RELATÓRIO TÉCNICO 007/2017/COPLAN/DPAE/SEOMA/UFSC

REDE CICLOVIÁRIA DA UFSC - CAMPUS TRINDADE- CONSIDERAÇÕES TÉCNICAS E DIRETRIZES ESTRATÉGICAS

- 2ª ANÁLISE DO PROJETO EXECUTIVO -

Figura 17 - Projeto Ciclovias UFSC

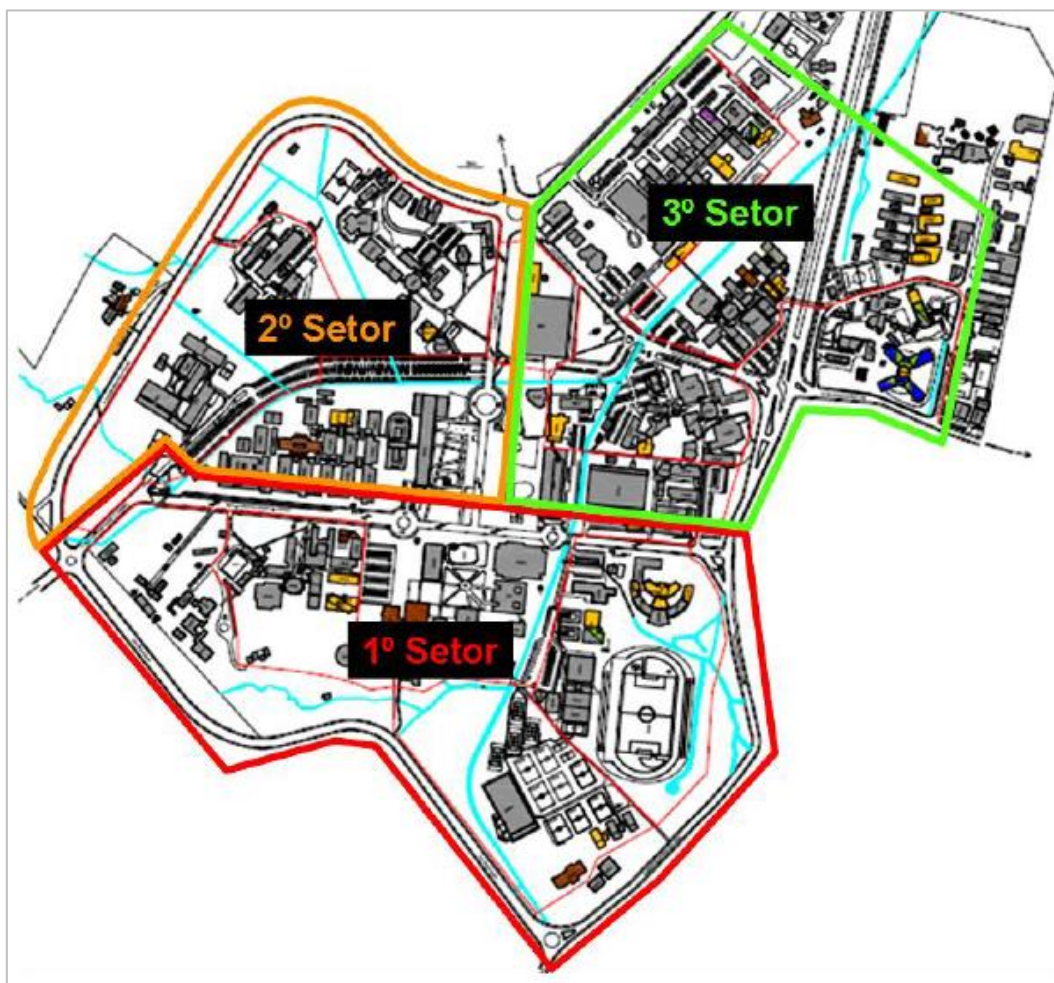
Este projeto executivo desenvolvido pela empresa AH8 via contrato com Fundação de Ensino e Engenharia de Santa Catarina - FEESC trata de rede cicloviária (Figura 17) no Campus Trindade da UFSC abrangendo aproximadamente 9,0km de malha e será objeto de análise técnica detalhada no Capítulo 5 do presente relatório.

Figura 61 - Considerações Técnica sobre Projeto AH8 - Setor 01

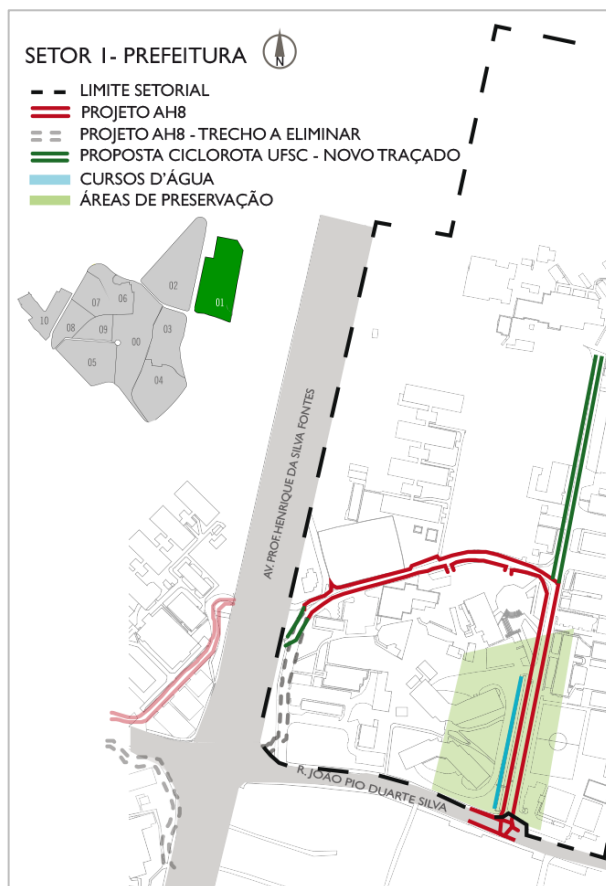
- O acesso ao Setor 01 dá-se pelo túnel do CCS e pela Via Interna do Setor 01 - Trecho da Prefeitura Universitária - PU até DFO, não sendo apresentada proposta de ciclovia para a Rua João Pio Duarte. Entende-se a necessidade de inclusão da João Pio Duarte ao sistema proposto e assim deve-se prever solução para tal trecho junto ao Município.
- A conexão da Via Interna do Setor 01 com a ciclovia existente na Av. Paulo Henrique Fontes (Beiramar) dá-se somente no sentido UFSC Setor 01 → Iguatemi. Deverá ser prevista conexão sentido UFSC Setor 01 (PU) → UFSC Setor 03 (CTC).

Figura 62 - Considerações Técnica sobre Projeto AH8 - Setor 02

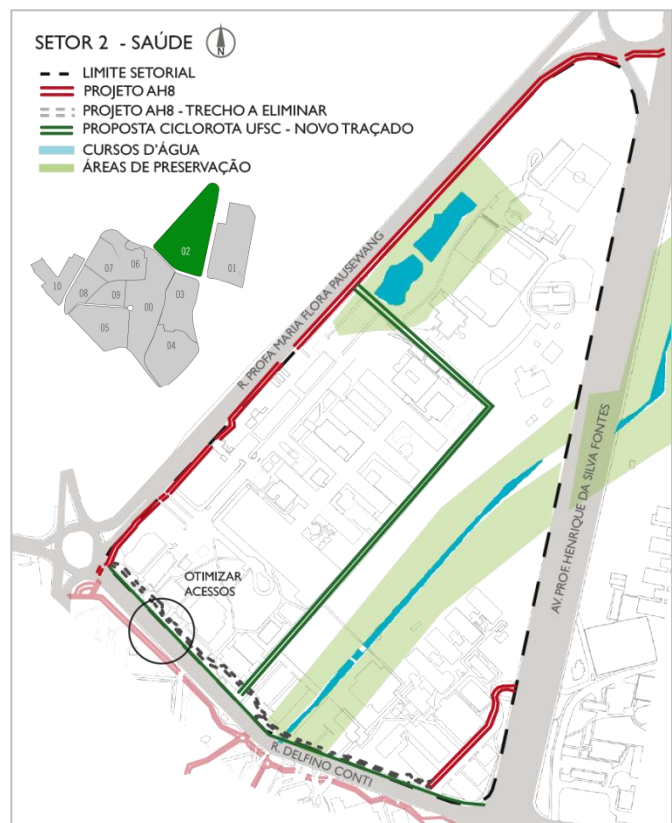
- Av. Maria Flora Pausewang adequada com proposta de passeio compartilhado devendo ser prevista relocação da rota para trás dos pontos de ônibus existentes a fim de evitar os conflitos com usuários do transporte público. Verificar proposta junto ao Município.
- Reavaliar locação do ponto de ônibus (lado Banco do Brasil) atualmente sem visibilidade para os pedestres fazendo com que estes ocupem toda calçada e inviabilizem faixa livre de circulação dos pedestres os quais por vezes descem à via para circulação no trecho.

Figura 63 - Considerações Técnica sobre Projeto AH8 - Setor 03

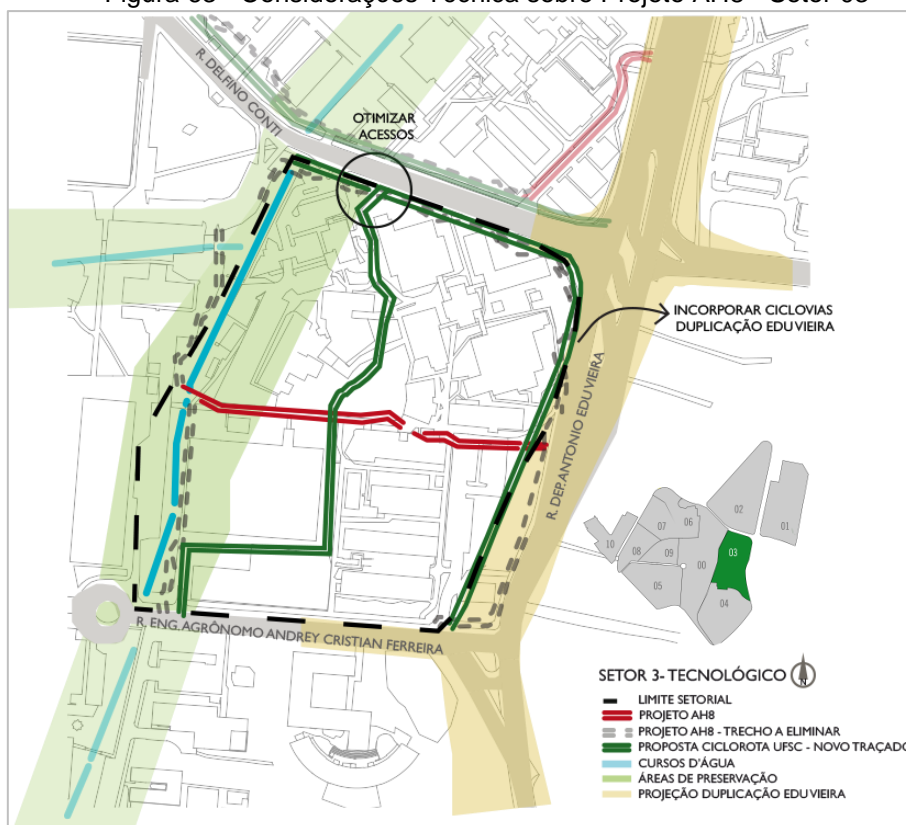
- Trechos entre CTC e Fundação de Amparo à Pesquisa e Extensão Universitária - FAPEU e CTC/REI01 com rotas lindeiras ao córrego universitário implantadas sobre Área de Preservação Permanente - APPs. Também constam travessias sobre tais corpos d'água (pontes exclusivas das ciclorrotas). Necessário consultar órgãos competentes sobre viabilidade de construção das rotas nesses locais.

Figura 64 - Considerações Técnica sobre Projeto AH8 - Setor 04

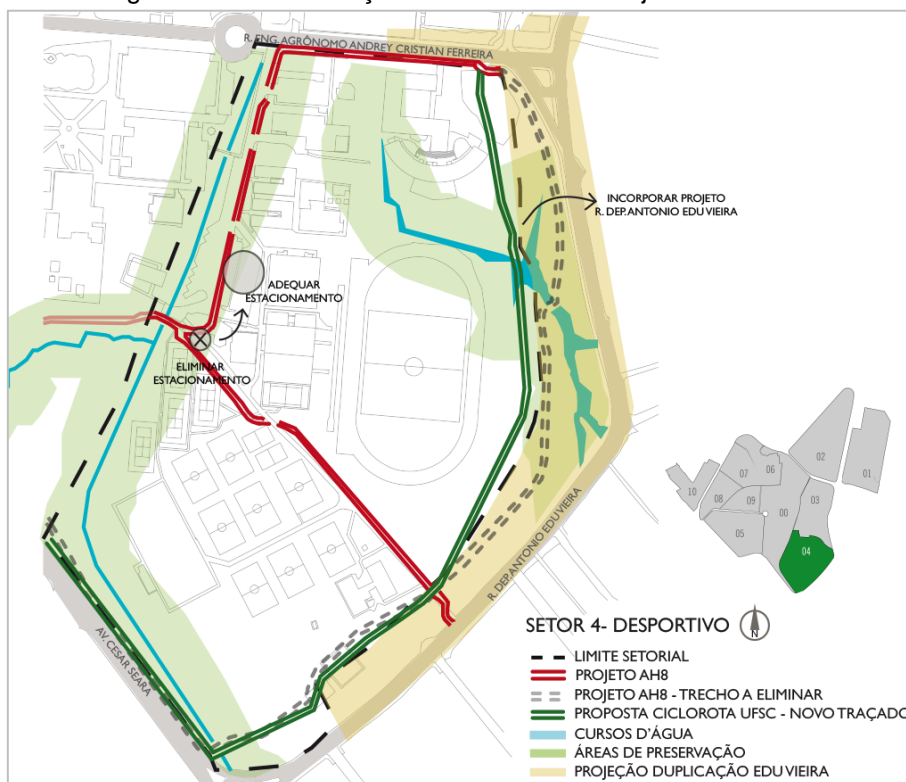
- Para o trecho entre Quadras/Pista indica-se que a infraestrutura seja alterada para passeio compartilhado ao invés de ciclovia exclusiva a fim de que a intervenção seja otimizada de forma que também garanta amplo deslocamento dos ciclistas às edificações que são acessadas pelo trecho. A proposta atual mantém ciclovia em aterro, muitas vezes com configuração de trilha com área gramada em ambos os lados da ciclovia não permitindo a movimentação de saída da ciclovia ao longo dos aproximadamente 200m de trecho.

Figura 65 - Considerações Técnica sobre Projeto AH8 - Setor 07

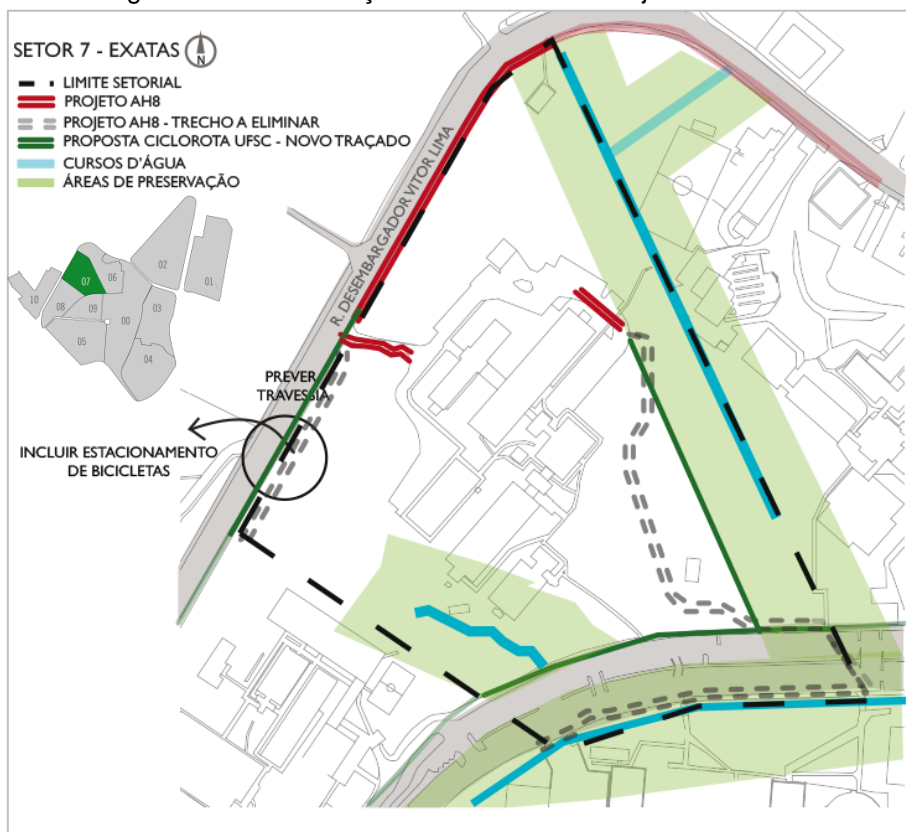
- Adequar linearidade do traçado próximo ao CFM Administrativo, prever ciclorrota lindeira ao limite de área de preservação permanente do córrego existente.

Figura 66 - Considerações Técnica sobre Projeto AH8 - Setor 08

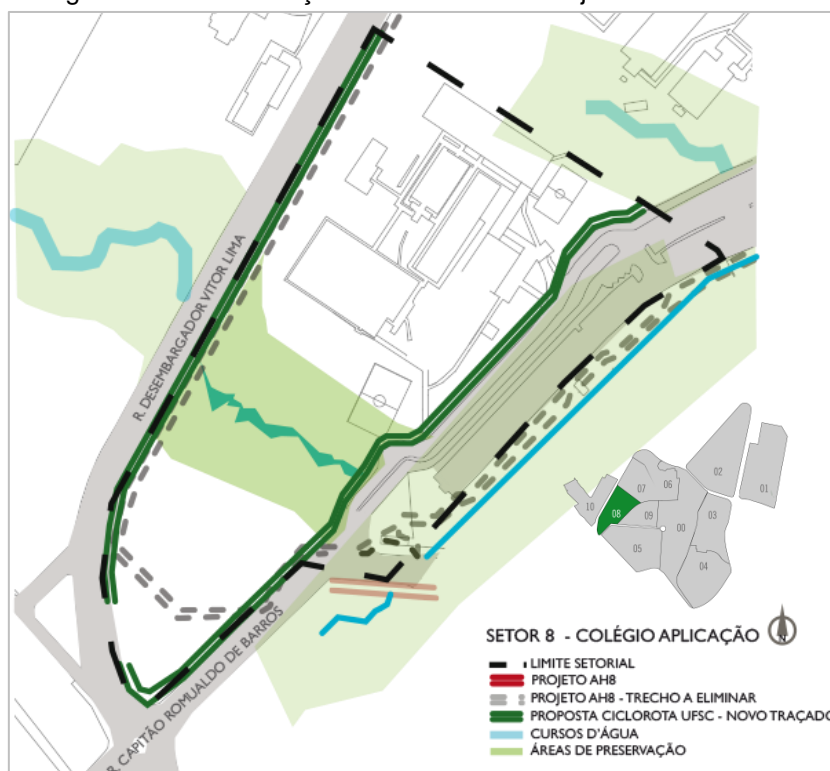
- *Manutenção periódica preventiva:* Atualmente a Universidade não possui um programa de manutenção preventiva de estruturas de madeiras à exceção de estruturas de coberturas que são realizadas via atas de registro disponíveis para manutenção que necessitam ser renovadas ou relicitadas anualmente. A especificação deste tipo de material implica na manutenção periódica a fim de garantir vida útil à estrutura e exige um sistema de manutenção disponível de maneira contínua.
